**Европейская экономическая комиссия****Комитет по внутреннему транспорту****Всемирный форум для согласования правил  
в области транспортных средств****Сто восемьдесят третья сессия**

**Соглашение 1958 года:****Рассмотрение дополнительных предложений  
по поправкам к существующим правилам ООН,  
представленным вспомогательными  
рабочими группами Всемирного форума****Предложение по дополнению 1 к первоначальному  
варианту Правил № 154 ООН****Передано представителями Европейской комиссии и Японии\* \*\***

«Рис. 8/1

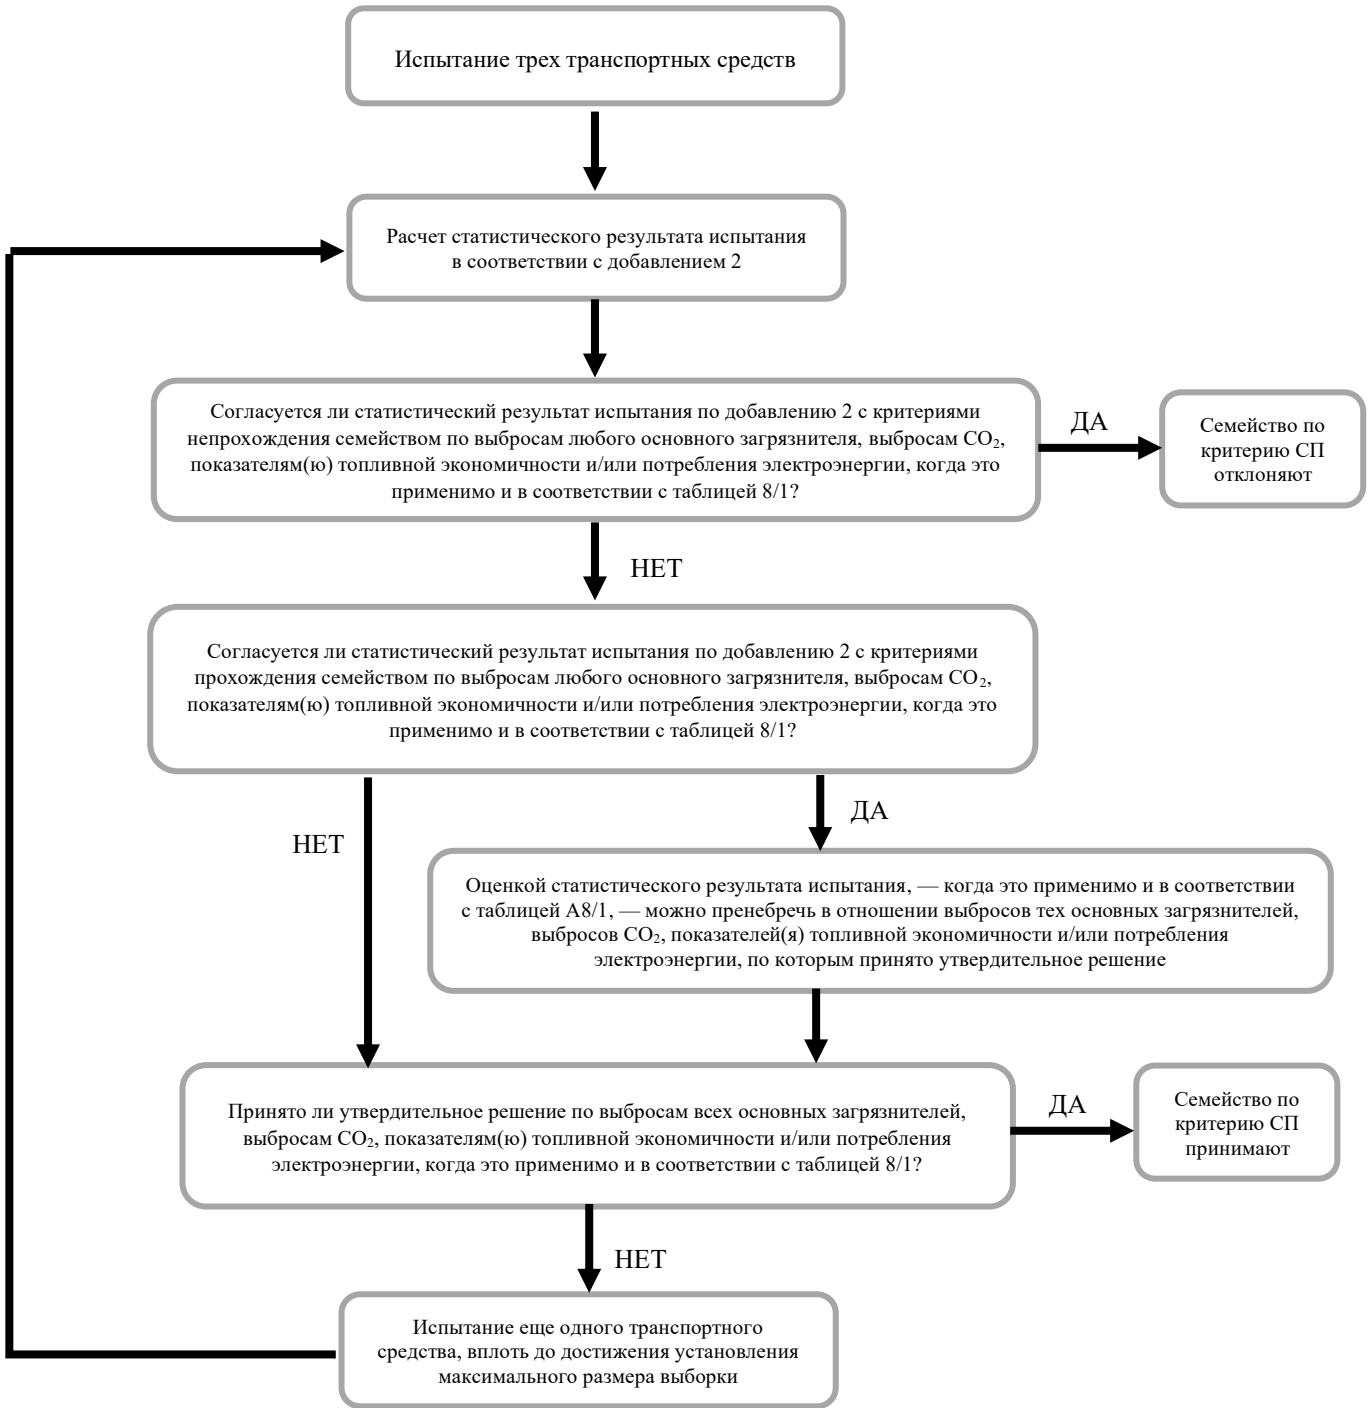
Пункт 8.2.3.2, рис. 8/1 изменить следующим образом:

**Схема процедуры проверки на СП для испытания типа 1**

Рис. А8/2

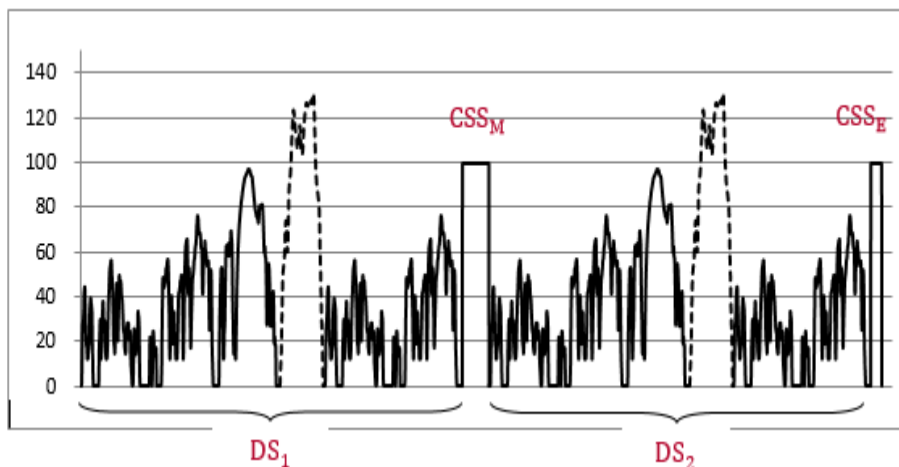
Пункт 3.4.4.2.1 изменить следующим образом:

Сокращенная процедура испытания типа 1 включает два динамических сегмента ( $DS_1$  и  $DS_2$ ) в сочетании с двумя сегментами постоянной скорости ( $CSS_M$  и  $CSS_E$ ), как показано на рис. A8/2.

Кривая скорости для сокращенной процедуры испытания типа 1
